東通原子力発電所1号炉審査資料	
資料番号	A1-CA-0104
提出年月日	2022年2月28日

東通原子力発電所 基準地震動の策定のうち
内陸地殻内地震の地震動評価について
(コメント回答)
(補足説明資料)

2022年2月28日
東北電力株式会社

審査会合におけるコメント

「孤立した短い活断層の存在を仮定した断層長さ」である $L=20\text{km}$ の断層による地震における断層近傍の地震動(平均応答スペクトル)と「標準応答スペクトルに基づく地震動」との比較

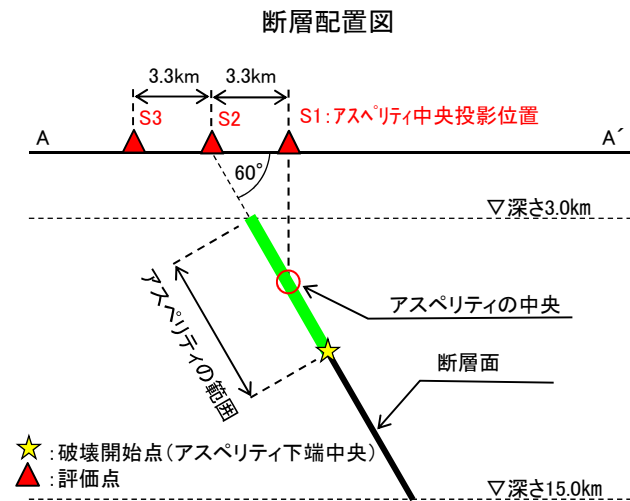
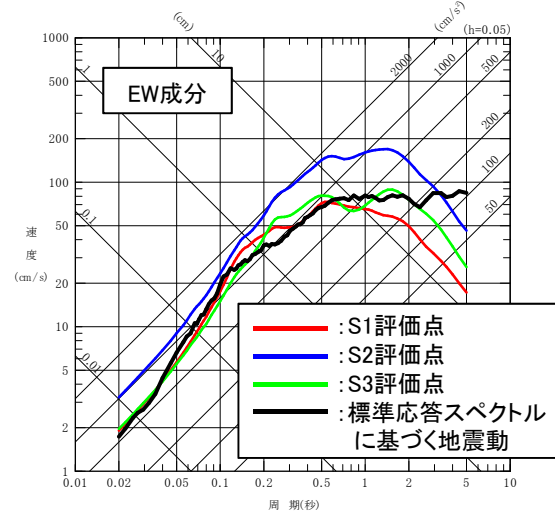
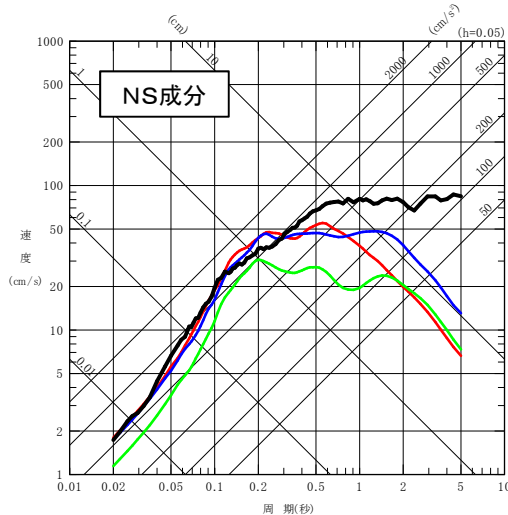
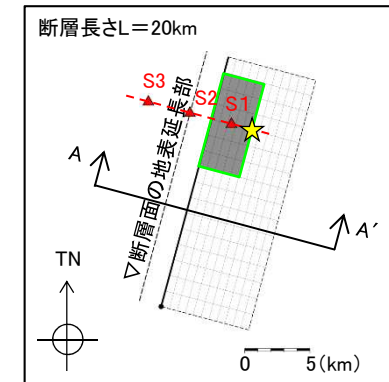
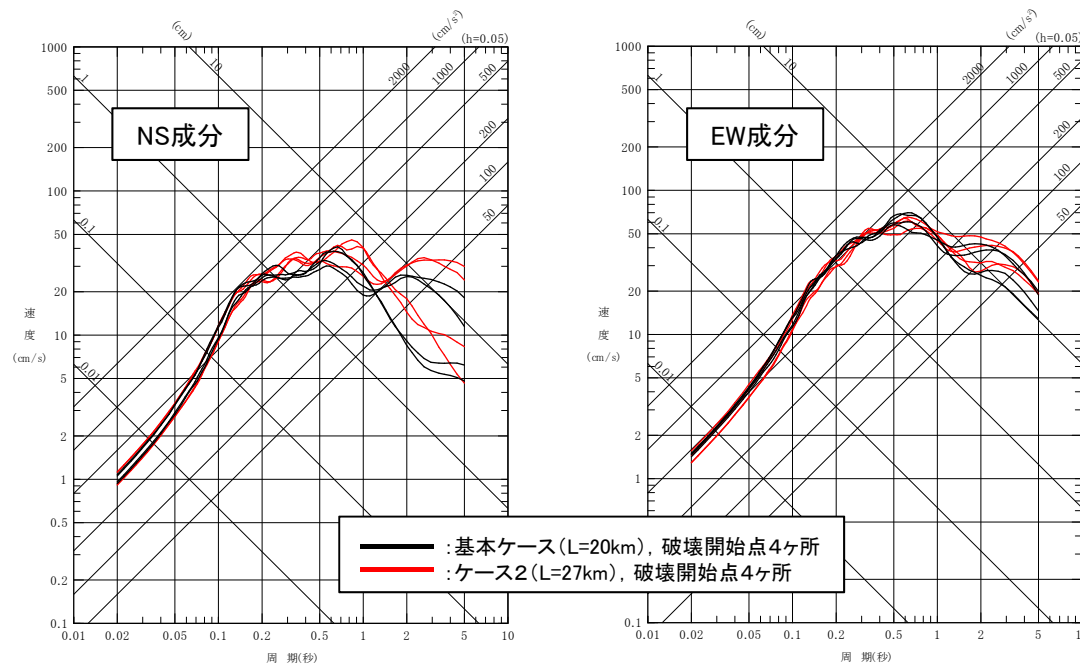
S203

- 「孤立した短い活断層の存在を仮定した断層長さ」である $L=20\text{km}$ の断層による地震について、地表延長部を中心として対称に評価点を配置したケーススタディを行い、「震源を特定せず策定する地震動」※との比較を行った。
 - 断層パラメータは、「下北半島中軸部高速度層の高まりに基づく地震」基本ケースと同じとした(本編資料5章4参照)。
 - 地震動評価は統計的グリーン関数法を用いた。地下構造モデルは東通のモデルを流用した(本編資料2章参照)。
 - $L=20\text{km}$ の断層による断層近傍の地震動(平均応答スペクトル)は、アスペリティの位置を断層の最浅部に設定していることもあり、「震源を特定せず策定する地震動」を超える周期帯がある。
- ⇒ したがって、アスペリティ位置を最浅部に設置した $L=20\text{km}$ の断層モデルは十分保守的な地震動評価結果を与える。

地震発生層の厚さ T_s と断層モデル幅 W の関係

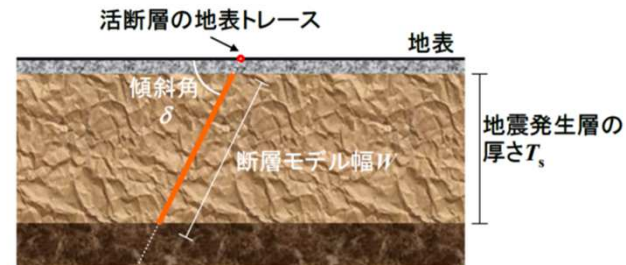
S203

- 地震調査研究推進本部(2020)では、断層幅と地震発生層の関係に応じて地震モーメント(M_0)の算定式の使い分けを示している。

利便性に配慮して機械的に値が求められるように、式の使い分けの閾値※1を決めているが、原理的には断層幅や平均滑り量が飽和しているかどうかでスケール則が変わるため、断層幅が飽和していない場合(1-a)式は(2)式を、飽和している場合(1-b)式は(3)式を用いる方が合理的である。

標準応答スペクトルに適合する模擬地震波を解放基盤表面位置 ($V_s=1300\text{m/s}$) に引き上げた地震動

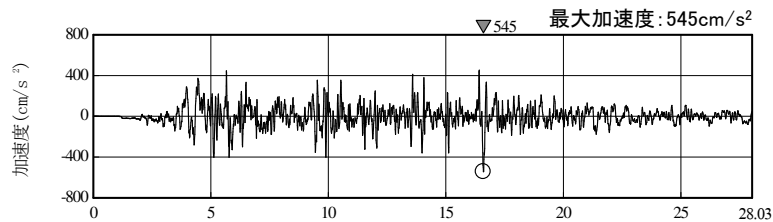
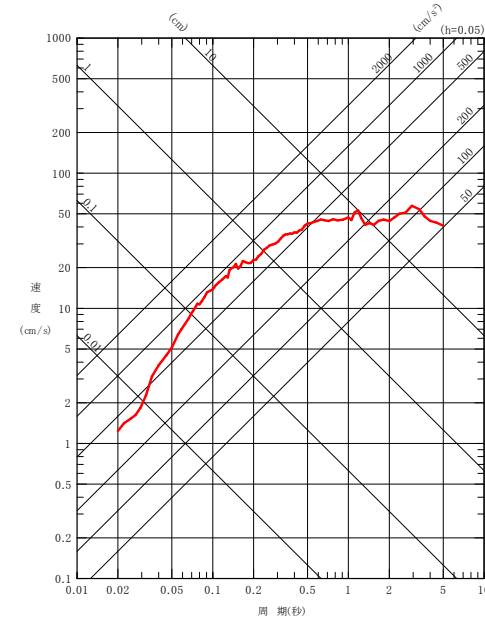
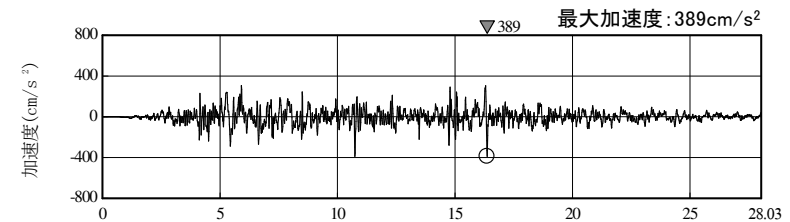
S204	2021年9月17日 第1005回審査会合	下北半島の地質構造上の特徴を踏まえた東傾斜の地震の評価結果の保守性確認の一環として、「震源を特定せず策定する地震動」と比較することは有益である。解放基盤表面位置における「標準応答スペクトル」の評価結果を速やかに提示すること。	本編資料 p.73 補足説明資料 p.32～38
S205	2021年9月17日 第1005回審査会合	一部のスペクトル図では、線が輻蕩しており視認性が劣るため、表示方法の改善を試みること(第1005回審査会合資料1-2のp.53, 資料1-3のp.27)。	本編資料 p.42, 45, 48, 61, 64, 67, 70, 73, 75

- 標準応答スペクトルに適合する模擬地震波を地下構造モデルを用いて解放基盤表面位置 ($V_s=1300\text{m/s}$) に引き上げた地震動について、応答スペクトル及び加速度波形を示す。
